Programma Hoogfrequent Spoorvervoer viersporigheid Rijswijk – Delft Zuid (2021)

Wijzigings-Tracébesluit op het Tracébesluit van 2016

Wijziging van het Tracébesluit PHS viersporigheid Rijswijk – Delft Zuid (2016)

Figuur 4. Huidig en toekomstig spoorgebruik bij de aansluiting Hoekse Lijn en Schiedam

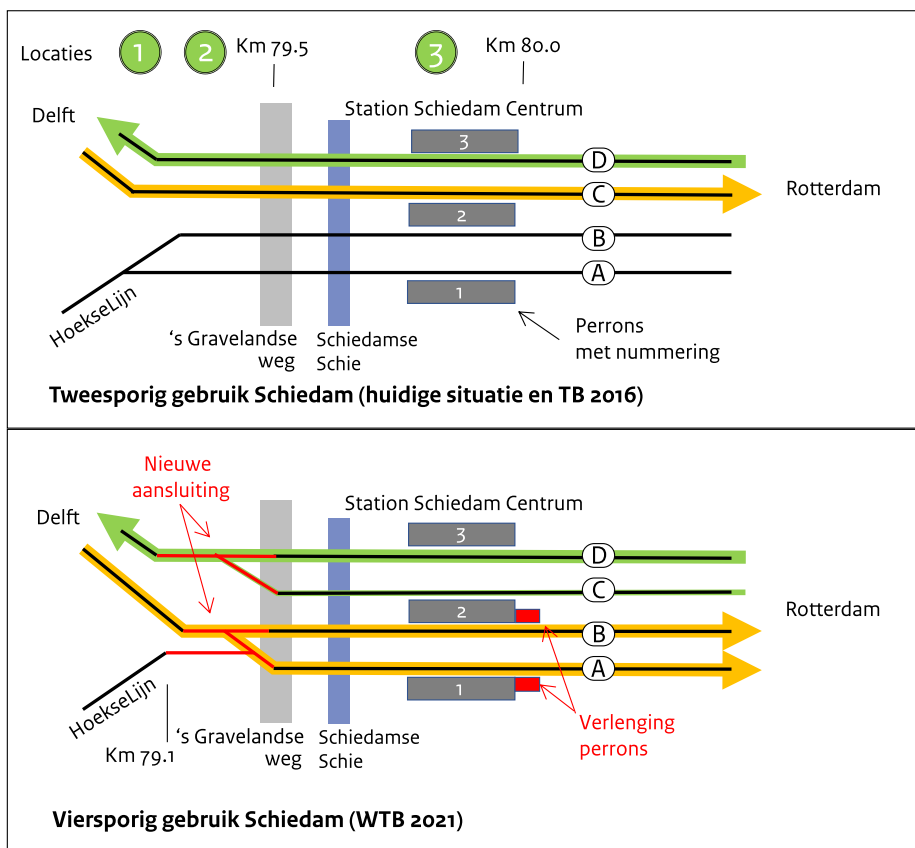
In het ontwerp dat ten grondslag ligt aan TB 2016 werden op dit trajectdeel de twee sporen gebruikt voor treinverkeer van Delft naar Rotterdam en vice versa, die ook in de huidige situatie worden gebruikt. In het ontwerp dat ten grondslag ligt aan het WTB 2021 wordt aangesloten op alle vier bestaande sporen, dus inclusief de reeds bestaande sporen van de Hoekse Lijn.

Figuur 4 geeft dit schematisch weer.

Figuur 5. Huidig en toekomstig spoorgebruik tussen Schiedam en Rotterdam

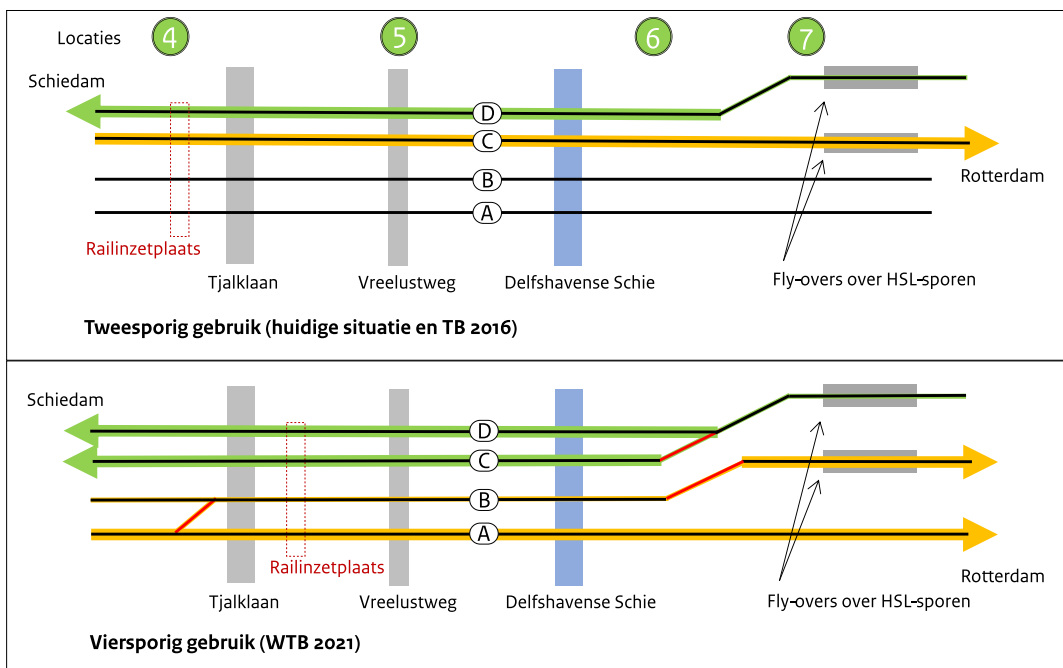
Voor dit trajectdeel geldt eveneens dat in het ontwerp dat ten grondslag ligt aan WTB 2021 de vier bestaande sporen worden gebruikt, dus inclusief de sporen van de Hoekse Lijn. In het ontwerp dat ten grondslag lag aan TB 2016 werden de twee sporen gebruikt die ook in de huidige situatie worden gebruikt voor treinverkeer tussen Delft en Rotterdam. Figuur 5 geeft dit schematisch weer. Tevens is te zien dat ter plaatse van de Entree Rotterdam Centraal (locatie 7) er drie doorgaande sporen zijn in plaats van vier, omdat de noordelijke fly-over over de HSL-sporen het enige spoor blijft voor treinverkeer vanuit Rotterdam richting Schiedam.

Figuur 6. Gebruik van perronsporen en aanpassingen perrons te station Rotterdam Centraal

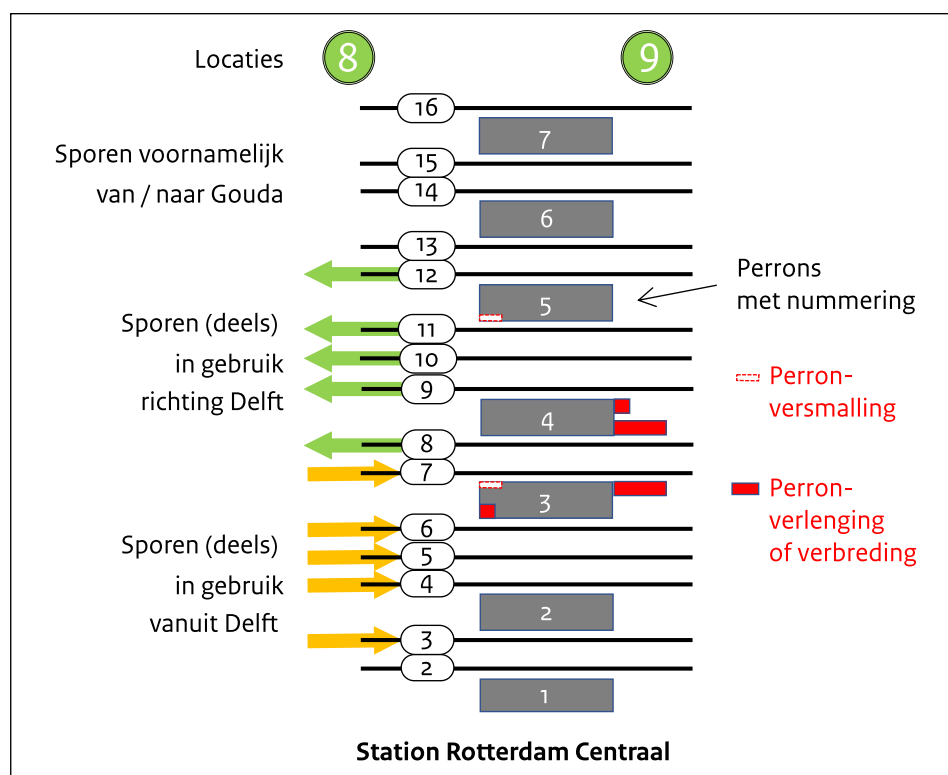
In het ontwerp dat ten grondslag ligt aan TB 2016 waren diverse aanpassingen aan de sporen voorzien die aansluiten op perronsporen 6 t/m 9 en verbreding van het perron langs perronspoor 6 (spooraanuiding zie figuur 6). In het ontwerp dat ten grondslag ligt aan het WTB 2021 zijn behalve de aanpassingen zoals ten tijde van TB 2016 waren voorzien ook aanpassingen voorzien aan sporen die aansluiten op perronsporen 2, 3, 10, 11 en 12. Daarnaast voorziet het ontwerp van 2021 in aanpassingen aan de oostzijde van emplacement Rotterdam Centraal.

- Tracébesluit 2016: Diverse aanpassingen aan de sporen die aansluiten op perronsporen 6 t/m 9 (zie figuur 6). Aanleg van in totaal 10 nieuwe wissels, verwijderen van 7 bestaande wissels (dan wel delen van Engelse wissels) en verbreding van het perron langs perronspoor 6. Het perron wordt verlengd met ongeveer 70 m, waarbij de toename in de breedte varieert van 0 tot 8 m.
- Wijzigings-Tracébesluit 2021: Behalve de hierboven aangegeven aanpassingen die in Tracébesluit 2016 waren voorzien, ook aanpassingen aan sporen die aansluiten op perronsporen 2, 3, 10, 11 en 12. Dit betekent aanleg van in totaal 20 nieuwe wissels en verwijderen van in totaal 20 bestaande wissels (km 82.9 tot km 83.9). Daarnaast geringe perronversmallingen langs sporen 7, 11 en 12, plus geringe verkorting van het perron tussen sporen 11 en 12.

Locatie 9. Rotterdam Centraal oostzijde:

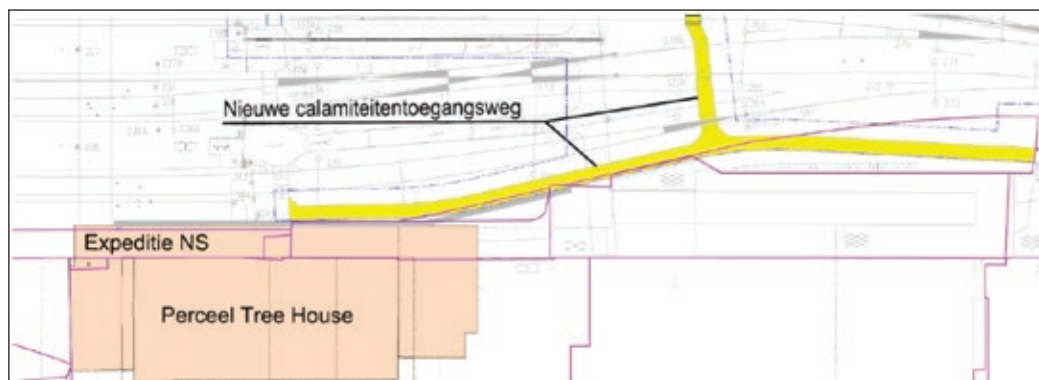
- Tracébesluit 2016: Geen aanpassingen.
- Wijzigings-Tracébesluit 2021: Verlenging van de perrons langs perronsporen 7, 8 en 9 (km 84.0 tot km 84.2) plus het verwijderen van twee bestaande wissels (nabij km 84.1). Het perron langs spoor 7 wordt met ongeveer 90 meter verlengd waardoor de totale perronlengte ongeveer 445 meter wordt. De verlenging wordt 4 meter breed. Het perron langs spoor 8 wordt eveneens met ongeveer 90 meter verlengd waardoor de totale perronlengte ongeveer 410 meter wordt. De verlenging wordt 3,4 tot 4 meter breed. Het perron langs spoor 9 wordt met ongeveer 16 meter verlengd waardoor de totale perronlengte ongeveer 350 meter wordt. De verlenging wordt 4 meter breed. Aanleg van een nieuwe calamiteitentoeegangsweg naar perrons 1 tot en met 4 (km 84.0 tot km 84.3) met een aansluiting op de openbare weg (de Schiestraat) aan de zuidoostkant van het station.
